仕様変更一覧

1. 引き戸片方立下地の見込み寸法変更

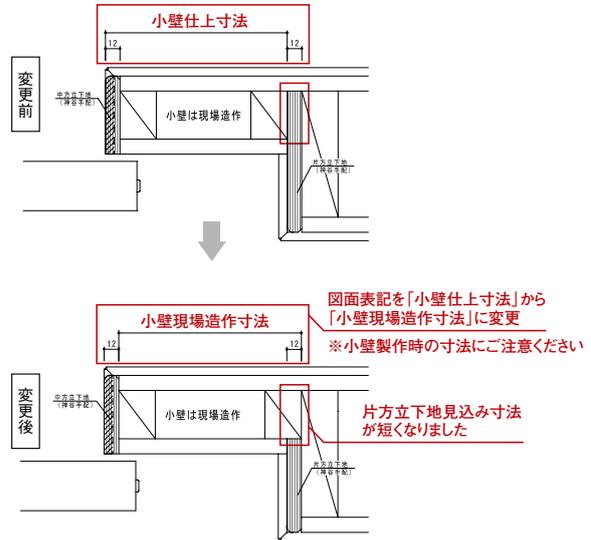
小壁がある引き戸納まりに取り付ける片方立下地の見込み寸法を変更いたします。
現場での小壁製作寸法が変わりますのでご注意ください。

※ステルス枠、インセット枠共通
※引込みポケット戸は変更なし
※2×4工法は裏板の見込み寸法も変更
※詳細は各納まり図をご確認ください

2. 「Zenstyle®」高さ特注対応範囲の拡大及び隠し丁番対応の追加

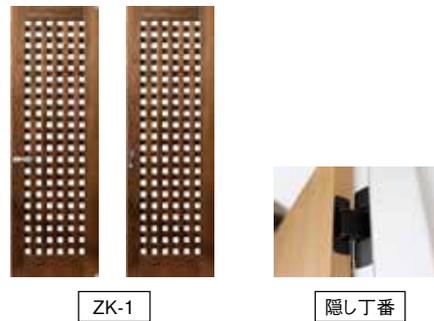
これまでの高さ特注対応範囲は床～天井仕上げCH2400mm～CH2600mmまででしたが、最小CH2100mmから対応可能となりました。また、これまで対応不可となっていた片開き戸オプションの隠し丁番も対応可能となりました。

※隠し丁番オプションは片開き戸のみのオプションです

3. 「fit」上吊引き戸金物変更(吊車・ケーシング・化粧キャップ)

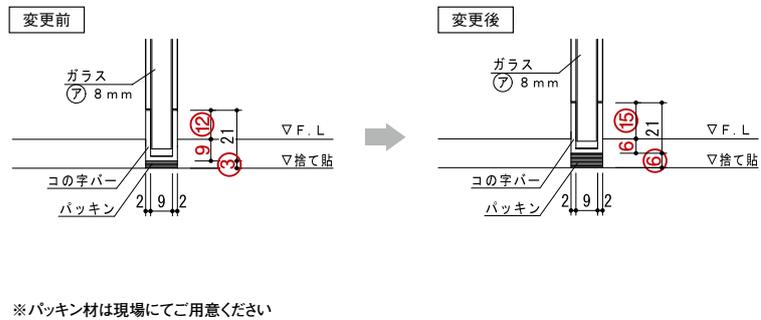
上吊引き戸の吊車・ケーシング・化粧キャップの形状を変更いたします。これまでより扉からの取り外しが簡単に行えるようになりました。
